**МОДЕЛИ ЛИТЕЙНЫЕ МЕТАЛЛИЧЕСКИЕ.
ФИКСИРОВАНИЕ И КРЕПЛЕНИЕ МОДЕЛЕЙ
ЛИТНИКОВОЙ СИСТЕМЫ ШТЫРЯМИ НА
МЕТАЛЛИЧЕСКИХ МОДЕЛЬНЫХ ПЛИТАХ.**

**ГОСТ
20345-74***

Изменение № 2 ГОСТ 20345—74 Модели литейные металлические. Фиксирование и крепление моделей литниковой системы штырями на металлических модельных планках. Конструкция и размеры

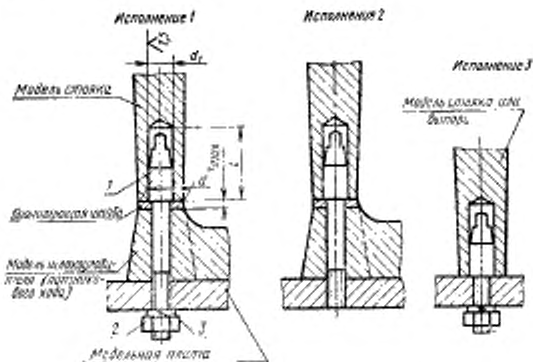
Пункт 1. Таблица. Заменить обозначения гаек: М8 5.05 на М8 6Н.5.05;
М10.5.05 на М10—6Н.5.05; М12.5.05 на М12—6Н.5.05;
заменить обозначения шайб: 8.65Г.05 на 8Л 65Г 05; 10.65Г.05 на 10Л 65Г 05;
12.65Г.05 на 12Л 65Г 05.
